Mission régionale d'autorité environnementale

**Avis sur un projet d'installation d'une centrale
photovoltaïque au sol à Mourmelon-le-Grand (51)
porté par la société Statkraft Renouvelables 06**

n°MRAe 2023APGE94

Figure 2: Plan de masse du projet

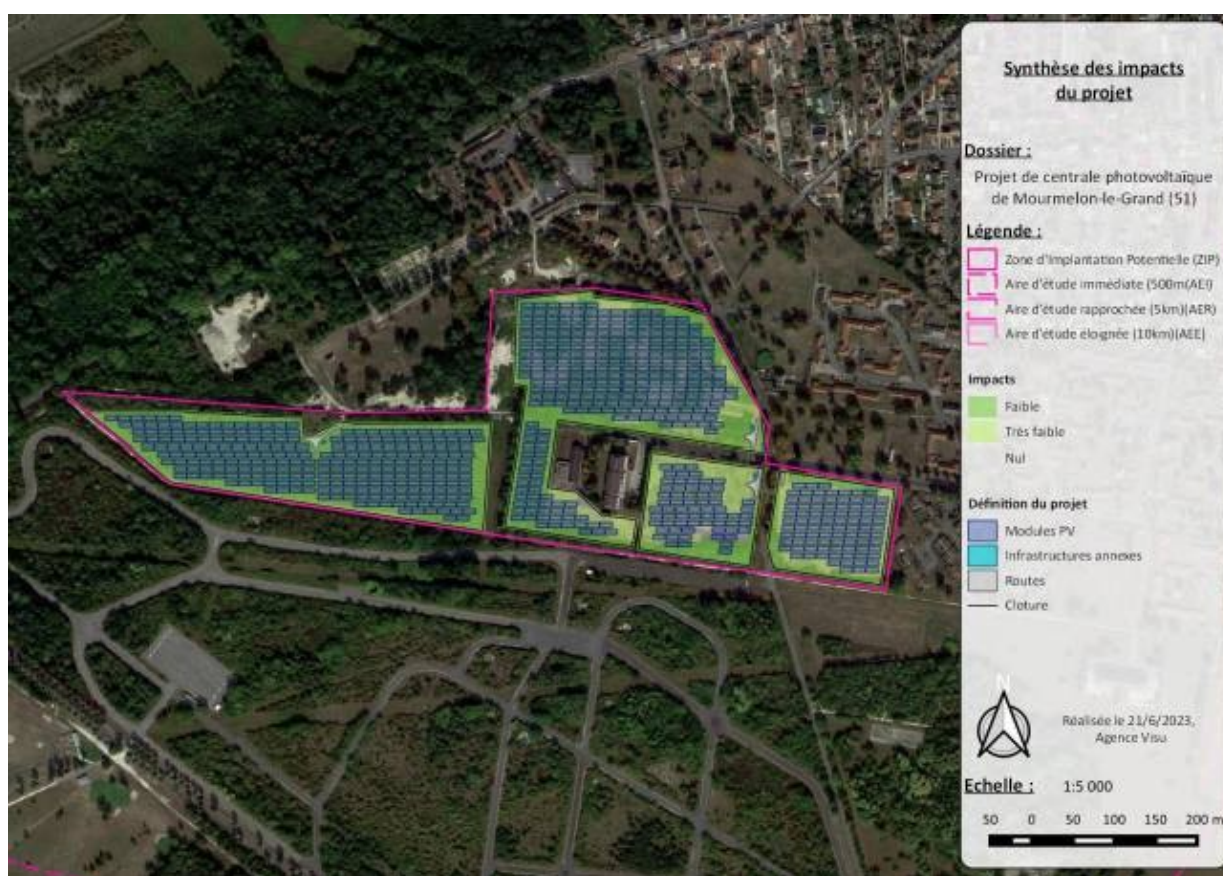
L'Ae note toutefois que l'installation ne semble pas équipée de dispositifs de lutte contre les incendies. Par ailleurs, le dossier ne précise comment seront installés les câbles électriques entre les tables des panneaux, notamment s'ils sont enterrés et à quelle profondeur, au regard de l'empreinte des sabots des ovins par temps boueux.

- **les dispositifs prévus pour la lutte contre les incendies nombre et le volume des citernes d'eau prévues pour faire face à une situation d'incendie ;**
- **les conditions d'installation des câbles électriques entre les tables des panneaux.**
